사옥감사 결과

- ○○본부, ○○지사 -

2016. 8.

[그림] ○○사옥 피뢰설치 내역(건물 출입구 기준)

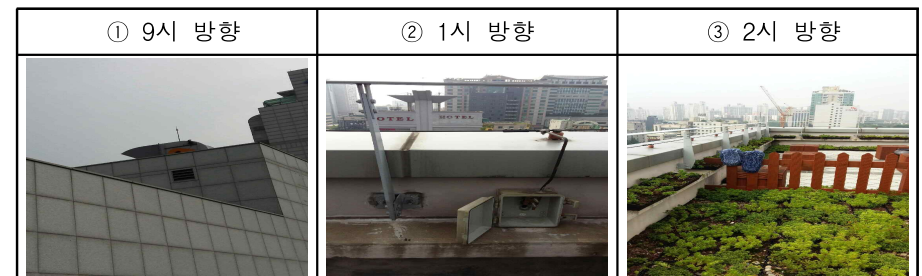
그런데, '②'의 경우 건물 옥상 경계를 통해 피뢰도선을 설치하고 있으나, 인접한 곳(피뢰설비보다 30cm가량 상단)에 옥상 안전을 위해 설치한 안전바가 철근으로 되어있어 낙뢰 시 피뢰도선에 도달하기 전에 안전바에 영향을 끼칠 가능성이 매우 크다. 따라서 안전상 '③'의 장소에 추가적인 피뢰설비를 설치하는 등 안전을 위한 추가적인 조치가 필요한 상황이다.

조치할 사항 이사장(○○본부장)은 전기설비의 유지 및 운용에 종사하는 자에게 전기사고 발생 시 조치에 관한 교육을 실시하고, 방전봉·구획로프·절연안전화 등의 구비 및 피뢰를 위한 안전조치 방안을 마련하시기 바랍니다(**통보**).
